Projekt Columbus

- **Bereich Tanklager** Geänderte Berechnung Rückstauhöhen
- **Bereich Tanklager** Hinweise zur Ausbildung der Grundkonstruktion
- **AwSV relevante Planung – Überwachung - Abnahme**

Bild 1: Aktuelle Angaben zu Sockelvolumina durch IB Wes GmbH; Stand 03.07.2020

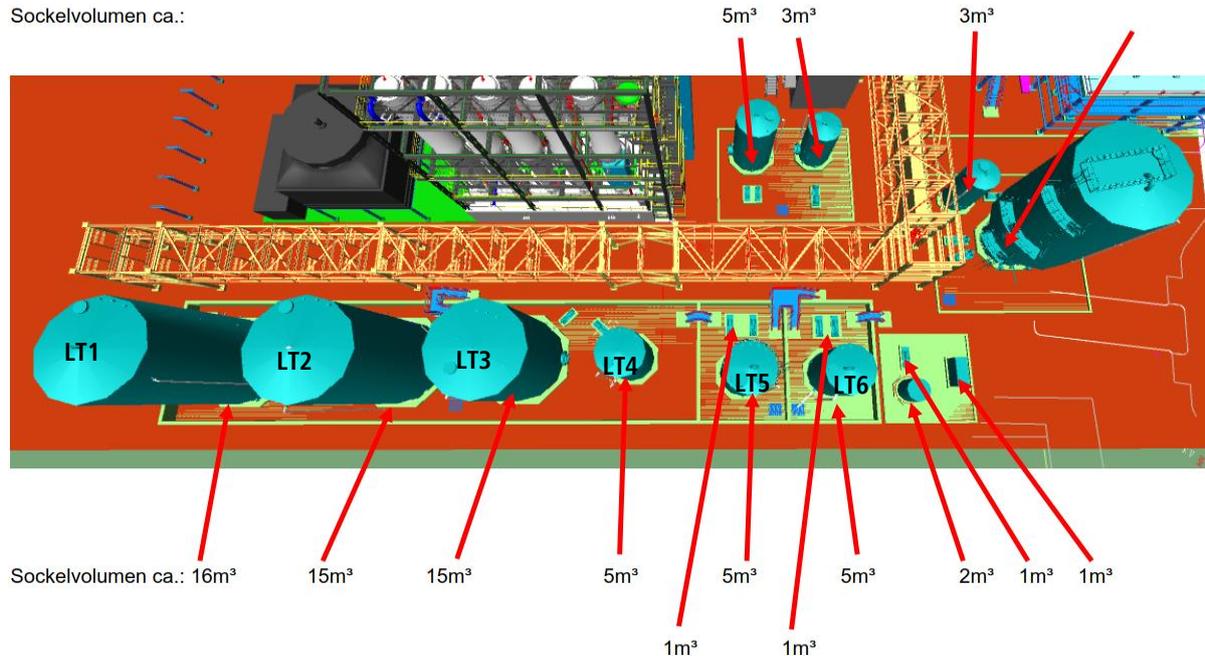
Mit aktueller Zusendung der Sockelvolumina in den einzelnen Anlagenteilen ergeben sich auch geänderte Rückstauhöhen, die nachfolgend exemplarisch für das Tanklager zusammengestellt sind.

Grundsätzlich sollte im Bereich jedes Behälters zusätzlich 1m³ „Verdrängungsvolumen“ zusätzlich für Sockel von Treppenantritten, Sekundärstahlbau, Pumpensockeln etc. berücksichtigt werden.

Unter der Voraussetzung, dass die 4 Tanks in einer Auffangwanne stehen, ergibt sich eine Grundfläche ohne Berücksichtigung der umgebenden Wände von 435 m². Reduziert man diese um die Grundfläche, die die 4 Tanks einnehmen, verbleibt eine Nettogrundfläche von 290 m², die als Rückstauvolumen zur Verfügung steht.

Für den Fall einer Havarie wird das größte Tankvolumen angesetzt, das mit 663 m³ für Lagertank LT 1 bzw. LT 2 angegeben ist.

Bei nachfolgender Berechnung wird zusätzlich berücksichtigt, dass das Tankvolumen des Havarietanks nur bis zur max. Rückstauhöhe auslaufen kann. Der Rest verbleibt im Tank aufgrund der kommunizierenden Röhrenwirkung. Die Grundfläche des größten Tanks beträgt 44 m², sodass als Rechengrundlage 40 m² berücksichtigt werden können, wenn die Tankwandungen mit berücksichtigt werden.

Die zu berücksichtigende Regenwassermenge beim 72 stündigen Starkregenereignis beträgt bei der genannten Grundfläche 56 m³, was zu einer Aufstauhöhe von 0,19 m führt, unter Vernachlässigung der Gefällegebung und der Entwässerungsrinne mit Pumpensumpf.

Die Sockelhöhe über der Bodenplatte sollte so gewählt werden, dass diese über der Rückstauhöhe bei Starkregenereignissen liegt. Dies wären dann mindestens 0,20 m im Bereich der Hochpunkte der Bodenplatte.

Da bislang noch keine genauen Maßangaben zu der Gefällegebung, der Sockelhöhe, der Tankgeometrie vorliegen, wird nachfolgend davon ausgegangen, dass die Sockel ca. 0,30 m hoch hergestellt werden.

Annahme: Aufstauhöhe ca. 2,0 m über der bereits in der Auffangwanne stehenden Regenwassermenge
($663 \text{ m}^3 - 2,0 \text{ m} \times 40 \text{ m}^2$) / $290 \text{ m}^2 = 2,01 \text{ m} \approx 2,0 \text{ m}$ (s. Annahme)

Damit ergäbe sich eine Wandkronenhöhe von 2,2 m über der OK der Bodenplatte an deren Hochpunkt.

Soll die Rückstauhöhe deutlich reduziert werden, ist eine Vergrößerung der Grundfläche der Auffangwanne oder eine Reduzierung der Tankvolumina erforderlich.

Bild 2:

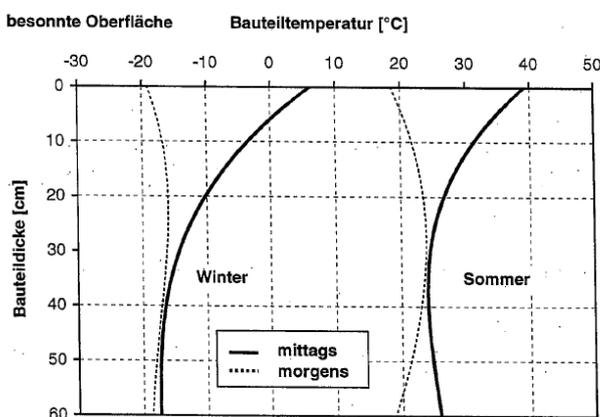
Alternativ ist aber auch der Einbau einer ausreichenden Menge an rissbreitenbeschränkender Bewehrung möglich. Hierbei ist die Verformungsbehinderung aus Temperaturwechselbeanspruchung und dem eigentlichen Schwinden zu berücksichtigen. Zum jetzigen Zeitpunkt ist davon auszugehen, dass sich dann Wanddicken von ca. 30 cm nicht mehr realisieren lassen.

Da sich erst ab 40 bis 50 cm Bauteildicke eine Druckzone ausbilden kann, ist von deutlich größeren Wanddicken als ursprünglich angenommen auszugehen. Da die Wände tageszeitlich wechselnden Temperaturen auf der Innen- bzw. Außenseite ausgesetzt sind, entstehen wechselnde Momente mit jeweils risserzeugenden Beanspruchungen. In diesem Fall wäre nach o.g. Richtlinie eine Mindestdruckzonendicke $x_{w(amd)}$ von mindestens 50 mm im Rissbreitennachweis nachzuweisen.

Bei einer rechnerischen Rissbreitenbeschränkung auf 0,10 mm wie bei den Bodenplatten ergeben sich auch in den Wänden entsprechend hohe Bewehrungsgehalte.
